# Urgent Field Safety Notice (Comunicazione di sicurezza urgente)

**Nome commerciale del prodotto interessato:** Accelerator a3600

**Identificatore FSCA:** FSCA - ACP - 202303 - 02

Data: 10 marzo 2023

Immagine 1: posizione della porta dello smistatore

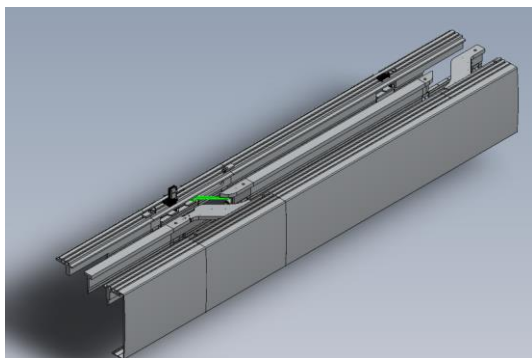
Per evitare che si presenti la problematica descritta, Inpeco raccomanda di ispezionare visivamente ogni giorno le porte all'ingresso della corsia del buffer dei moduli interessati (fare riferimento all'immagine 1) per verificare che:

Se l'ispezione visiva non ha esito positivo, contattare il supporto tecnico locale per assistenza prima di utilizzare i moduli dell'automazione interessati per analizzare i campioni.

Immagine 2: aspetto dello smistatore

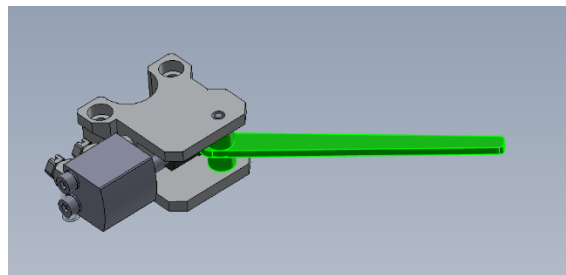
- non vi siano ostruzioni che impediscano la corretta attivazione e il movimento dello smistatore;
- lo smistatore risulti intatto, fare riferimento all'immagine 2;
- la posizione dello smistatore sia allineata ai profili quando deve smistare una provetta, fare riferimento all'immagine 3; le provette che devono essere indirizzate dal modulo vengano smistate in modo fluido, senza blocchi mancanti o parziali del carrier.
